リコール届出一覧表

リコール届出日：平成30年5月23日

リコール届出番号	外-2662	リコール開始日	平成30年 5月 24日
届出者の氏名又は名称	ジャガー・ランドローバー・ジャパン株式会社 代表取締役 ハンソン・マグナス・ユタカ	製作国：英国 製作者名：ジャガー・ランドローバー・リミテッド 問い合わせ先： ランドローバーお客様相談室 0120-922-992	
不具合の部位（部品名）	後写鏡等（直前直左確認装置）		
基準不適合状態にあると認める構造、装置又は性能の状況及びその原因	直前直左カメラの画像表示装置において、カメラコントロールユニットを最新プログラムに更新したものについて、電源コントロールユニットプログラムとの互換性が不適切なため、ギア位置をDレンジにした際に、車両の画像が表示しなくなる。そのため、直前直左の視界が確保できなくなる。		
改善措置の内容	全車両、電源コントロールユニットのカメラの切り替え設定プログラムを対策したものに変更する。		
不具合件数	0件	事故の有無	無し
発見の動機	本国メーカーからの情報による。		
自動車使用者及び自動車分解整備事業者に周知させるための措置	<ul style="list-style-type: none"> ・使用者：電話又はダイレクトメールで通知する。 ・自動車分解整備事業者：日整連発行の機関誌へ掲載する。 ・改善実施済車には、運転席側ドアロックストライカー付近に外-2662のステッカーを貼付する。

改善箇所説明図

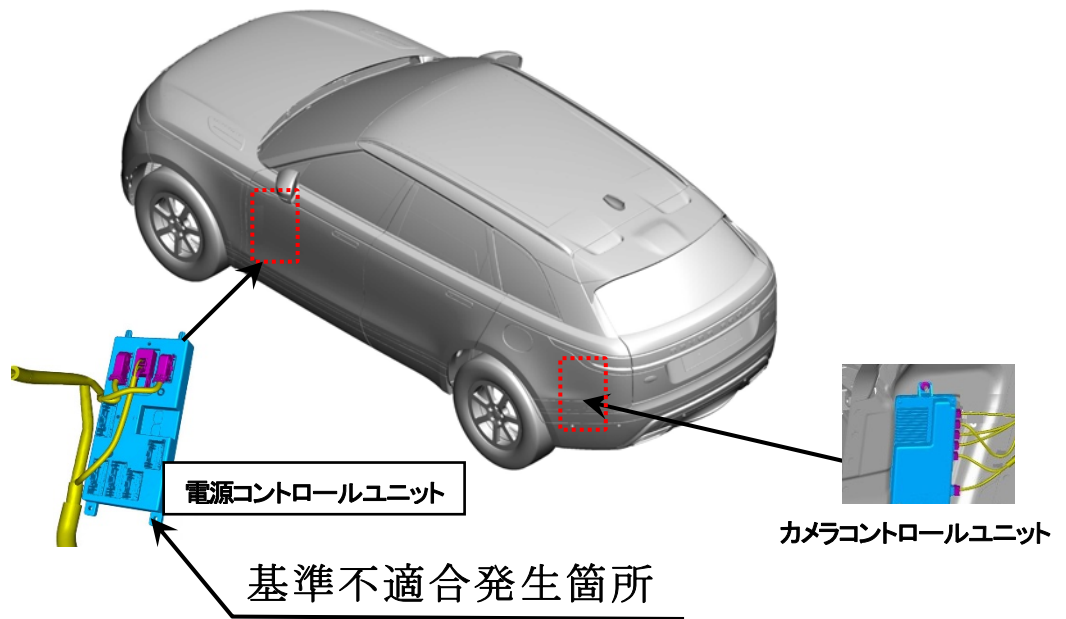
直前直左カメラの画像表示装置において、カメラコントロールユニットを最新プログラムに更新したものについて、電源コントロールユニットプログラムとの互換性が不適切なため、ギア位置をDレンジにした際に、車両の画像が表示しなくなる。そのため、直前直左の視界が確保できなくなる。

全車両、電源コントロールユニットのカメラの切り替え設定プログラムを対策したものに変更する。

ギヤシフトをDに入れて直前直左画像が表示することで識別出来る。
